Alver kommune
Byggesak

F-01

Følgebrev byggesøknad gbnr. 326/6, Littlebergen

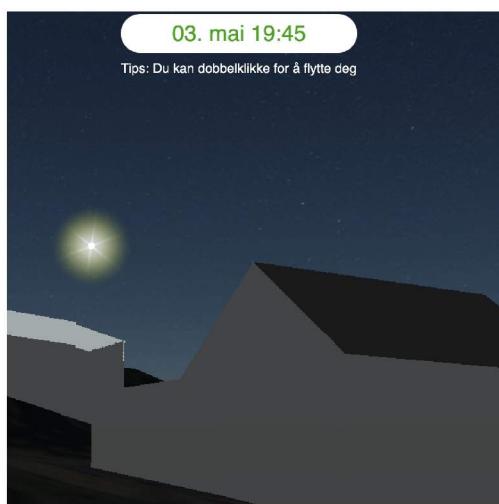
Det ønskes også at «halvtekken» i sør tilbakeføres til opprinnelig form, da dette fører til enda tidligere tap av sol på undertegnede tomt. Før rehabilitering hadde undertegnede kveldssol midtsommers som gikk over møne på bygget.

Høydeendringen og endring fra halvtekken på sør til full mønehøyde fører nå til at jeg vil miste solen kl. 19:45 hele sommerhalvåret.

«Halvtekke» i sør er no tenkt integrert i bygningen, dette gjev større heilhet visuelt sett, betre konstruksjon og auka areal innvendig. Basert på reguleringsplanen sine krav om u-grad er ein godt innafor desse samstundes som areal har ein større bruksmessig verdi når det er integrert. Tiltakshavar er også opptatt av den visuelle profilen for området og på bygningen som skal rehabiliterast. Me er einige med han i at den visuelle kvaliteten aukar betrakteleg ved å halde seg til ei takform slik ein no gjer.

Me ser at eigedomen 326/44 har begrensa med kveldssol og forstår at klagar gjerne skulle ynskje seg meir, samstundes er vår vurdering at dette i stor grad gjeld området som heilskap allereie no og situasjonen vert ikkje vesentleg forandrar som følgje av omsøkt tiltak. Plassering og retning i terrenget gjer naturleg desse forholda, på den andre sida gjer plasseringa svært gode solforhold på både morgen, formiddag og ettermiddag. Mange byggetiltak vil på ein eller anna måte påverke eksisterande solforhold og utsikt, og då spesielt i området med relativ tett bebyggelse som her. Vurdering må då gjerast på i kor stor grad solforholda gjennom dagen vert påverka, kor mykje av den totale soltida som forsvinn og i kva grad dette må sjåast som pårekneleg for området vurdert opp mot eksisterande situasjon og plan.
